# « L'ensoleillée » : 4 immeubles de bureaux

Aix en Provence (13)

Commission d'instruction - Phase Conception

## Résumé Commission 21/10/2010

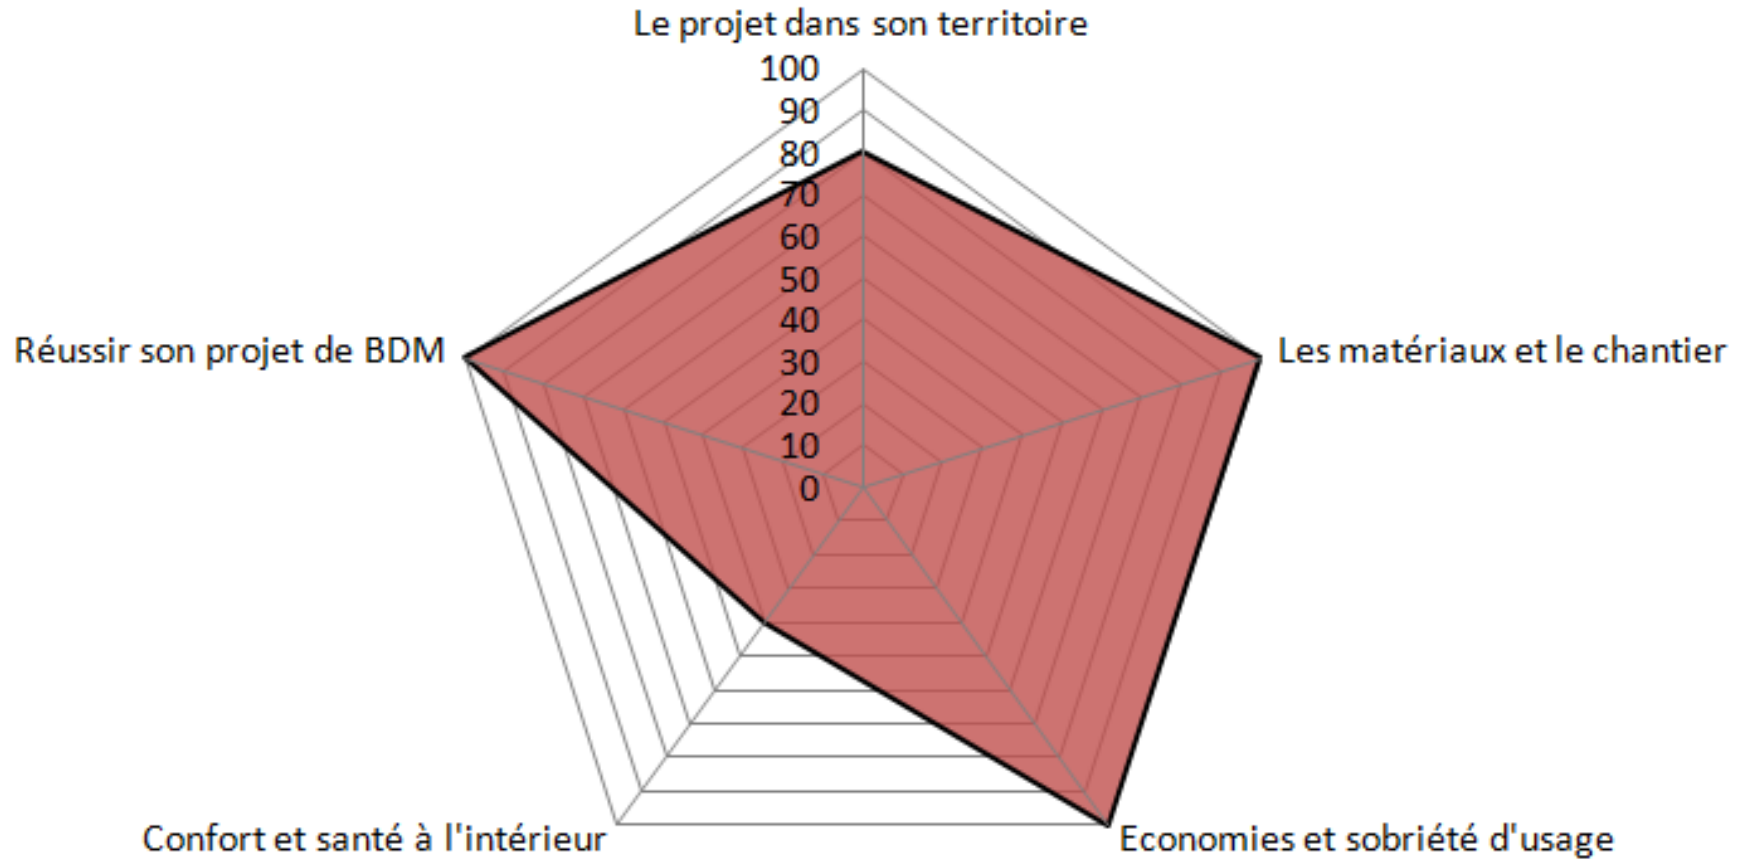
- Suggestion : envisager des puits climatiques sous voirie

Système étudié mais non envisageable pour Nexity : surface shon importante (6416 m<sup>2</sup>), relief accidenté, coût de mise en œuvre.
